Mémoire en réponse suite au relevé des insuffisances

**Demande d'enregistrement de la société PRD – PERCIER RÉALISATION ET DÉVELOPPEMENT
(version du 10/11/2022, déposée initialement le 03/11/2022)**

Observations concernant le dossier PRD / BUREAU VERITAS rev1 Novembre 2022 reçues le 2 décembre 2022

Objet : Mémoire en réponse adressé à la DREAL / Madame Philippot / Mme Lambert

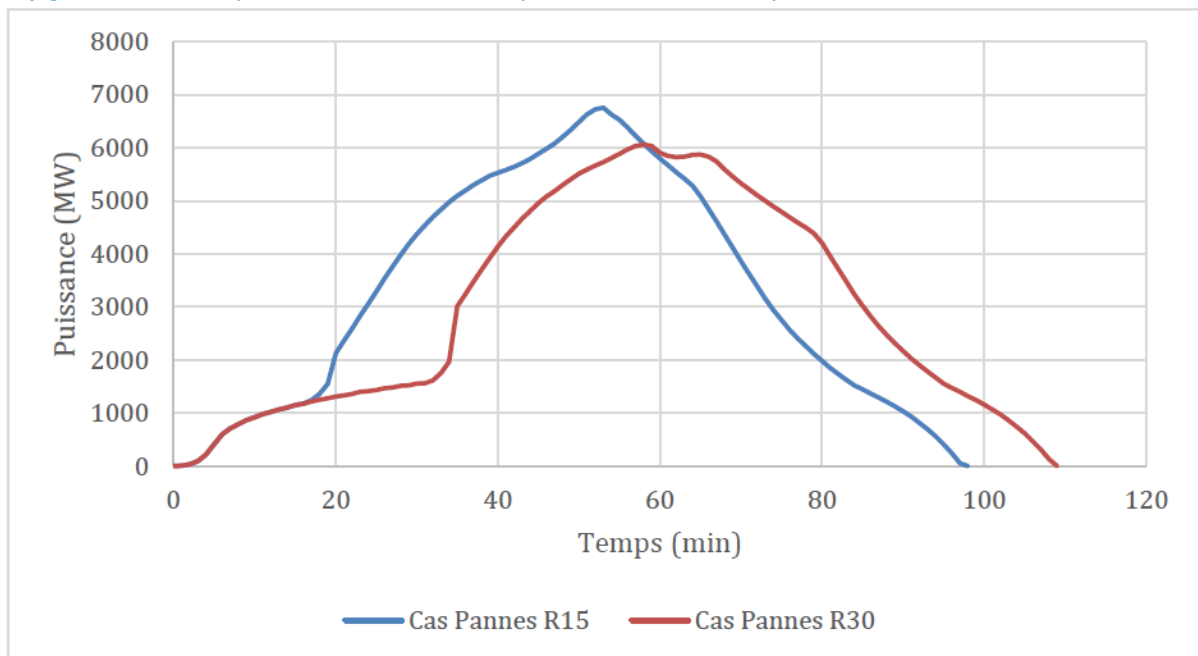
Toutefois, l'analyse de ces réponses a permis à l'inspection des installations classées de relever plusieurs points qu'il y a lieu de corriger dans la note de synthèse sur les flux thermiques :

- Les caractéristiques des parois de la cellule 2 figurant aux paragraphes 1.2.1 et 1.2.2 de cette note (toutes parois REI120 excepté P1) sont erronées au regard des caractéristiques figurant dans les notes de calculs FLUMILOG (4 des 6 parois en bardage double peau). Il est rappelé à l'exploitant que les éléments de son dossier lui seront opposables ;
- Les conclusions au paragraphe 1.2.3.1 de cette note (« Aucun dépassement de flux thermiques en dehors des limites de propriété n'est observé ») sont erronées au regard des résultats présentés;
- il apparaît erroné de faire apparaître une durée d'incendie de 120 min au paragraphe 1.2.5 de cette note pour le scénario « 1510 » de la cellule 1. En effet, la réduction de la durée de l'incendie entre les 2 modélisations semble due à une erreur (prise en compte d'une résistance des pannes R15 au lieu de R30).

- 3) *La réduction de la durée de l'incendie entre les deux modélisations n'est pas due à une erreur. Les durées d'incendie des modélisations ont été mises à jour au point 1.2.5 de la note de gestion des flux thermiques. Veuillez trouver ci-dessous et en PJ 2 – bis 16. Pannes R15 R30, une réponse du support technique expliquant pourquoi la durée d'incendie en R15 est supérieure qu'en R30 :*

« La réponse apportée par la JCU doit être nuancée en fonction d'autres caractéristiques (dimensions des racks, produits stockés, largeurs d'allées, nature de la toiture etc.). Comme mentionné dans l'extrait

de JCU : « cela peut conduire à un développement un peu plus rapide de l'incendie » après que la toiture soit tombée.

Pour le cas avec des pannes R30, l'incendie est certes sous ventilé jusqu'à 30 min (moment où la toiture s'effondre) mais il continue néanmoins à se développer au sein de la cellule, alimenté notamment en apport d'air par les portes de quai qui sont considérées ouvertes dès le début de l'incendie. Ainsi, cela va retarder le moment où la puissance de l'incendie sera à son maximum, mais en contrepartie, cette dernière sera légèrement moins importante car une partie du combustible présent dans la cellule aura déjà été consommé auparavant.

Dans le cas avec des pannes R15, la durée de sous-ventilation n'est pas très longue, donc peut de combustible a été consommé durant ce temps. Ainsi, la puissance maximale de l'incendie est légèrement supérieure au cas d'étude avec des pannes R30.

Or pour ces deux cas d'étude, c'est à l'instant où la puissance de l'incendie est maximale que les distances d'effets de flux thermiques sont maximums également (car toutes les parois de la cellule restent en place durant l'incendie). »
